# Rapport d'avis technique

Accessibilité du bâtiment aux personnes handicapées

<p><b>Bâtiment</b></p>	<p>Palais de Justice de Bastia Place Moro de Giafferi 20200 Bastia</p>	<p>N° de l'affaire : 2309SDNAT000017</p>
<p><b>Demandeur</b></p>	<p><b>SECRETARIAT GENERAL DU MIISTERE DE LA JUSTICE</b> <b>Imm. Le Praesidium</b> <b>350 Av. du Club Hippique</b> <b>13090 Aix-en-Provence</b></p>	<p>Référence : IDCAC23123</p> <p>Date de la visite : 09/11/2023</p>
<p>Fait à : Ajaccio  Le : 08/12/2023 <i>Annule et remplace le rapport du 30/11/2023</i></p>	<p>Auteur du rapport : Marie Guillemart Ingénieure généraliste de la construction</p>

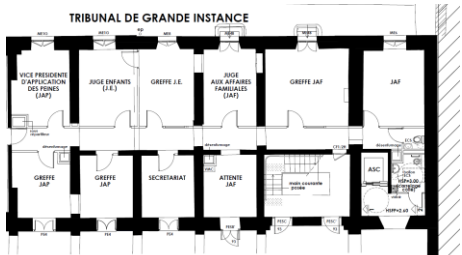
<u>Cheminement depuis la place de stationnement PMR</u> 		
Art 2-II§2	Plan incliné avec pente $\leq 6\%$ Palier de repos Largeur de passage $\geq 1,20$ m	C	Les deux pentes de la rampe d'accès ont une pente inférieure ou égale à 6%
Art 3	<b>PLACES DE STATIONNEMENT</b>		
Art 3.I	Usages	PM	Le bâtiment ne comporte pas de place de stationnement accessible au public.  Compte tenu de l'absence de cheminement accessible depuis la grille, une place PMR a été aménagée dans le parc de stationnement personnel (qui comporte trois places PMR au total), en façade Ouest.
Art 3.II§1 à 4	Situation : à proximité de l'entrée Repérage Nombre Dimensions 	C	
Art 3.II§5	Accès au parc de stationnement <i>Une caméra permet au personnel de repérer les voitures présentes devant l'accès au parc de stationnement</i> 	NC	<b>Un contrôle d'accès permettant à des personnes sourdes, malentendantes ou muettes de signaler leur présence au personnel et d'être informés de la prise en compte de leur appel doit être prévu au niveau de l'entrée véhicule.</b>

Art 4-I Art 4-II§1	<b>ACCES A L'ETABLISSEMENT</b> Accès en continuité avec le cheminement extérieur accessible. 	NC	Un cheminement accessible (contraste visuel et tactile) doit permettre à une personne handicapée de se rendre à l'entrée du bâtiment depuis la place de stationnement PMR (depuis le haut de la rampe). Ce cheminement doit être différencié de l'éveil à la vigilance positionné en haut des escaliers extérieurs.
Art 4-II§1	Accès horizontal et sans ressaut	C	
Art 5	<b>ACCUEIL DU PUBLIC</b> <i>Banques d'accueil au RDC</i>		L'accueil du public se fait au rez-de-chaussée.
Art 5-II	Caractéristiques dimensionnelles 	C	
	Boucles d'induction magnétique	NC	Une boucle d'induction magnétique, signalée par un pictogramme, doit pouvoir permettre au public et au personnel de communiquer.
Art 6	<b>CIRCULATIONS INTERIEURES HORIZONTALES</b> <i>Cet article concerne les circulations intérieures au bâti, les coursives à chaque niveau, la cour intérieure</i>

Salle des assises au R+2 :

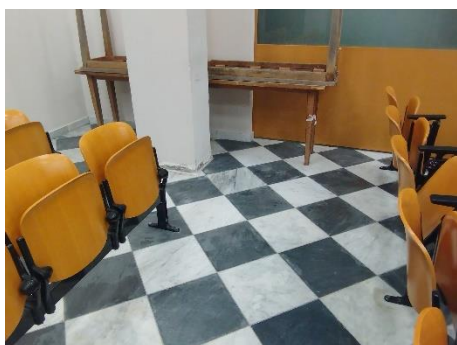
Art 16 Art 16-II§1	<b>ETS RECEVANT DU PUBLIC ASSIS</b>		
	<p>Nombre de places réservées : 1 + 1 par tr.de 50. Cette disposition concerne les emplacements prévus à l'accueil du public</p> <p><u>Salles d'audiences :</u></p> <p>Salles d'audience RDC Est :</p>  <p>Salle d'audience RDC Ouest :</p>  <p>Salle d'audience R+2 (cour d'appel) :</p> 	<p>C</p> <p>C</p> <p>C</p>	<p>Moins de 50 places réservées au public (→ 1 place PMR minimum nécessaire), plusieurs sièges individuels peuvent être enlevés.</p> <p>Il nous est précisé que des travaux sont prévus dans cette salle d'audience. Ceux-ci devront respecter les exigences réglementaires en matière d'accessibilité des personnes.</p> <p>En l'état actuel, les sièges installés devant les bancs fixes peuvent être ôtés.</p> <p>Moins de 50 places réservées au public (→ 1 place PMR minimum nécessaire), les emplacements PMR sont prévus devant les bancs</p>
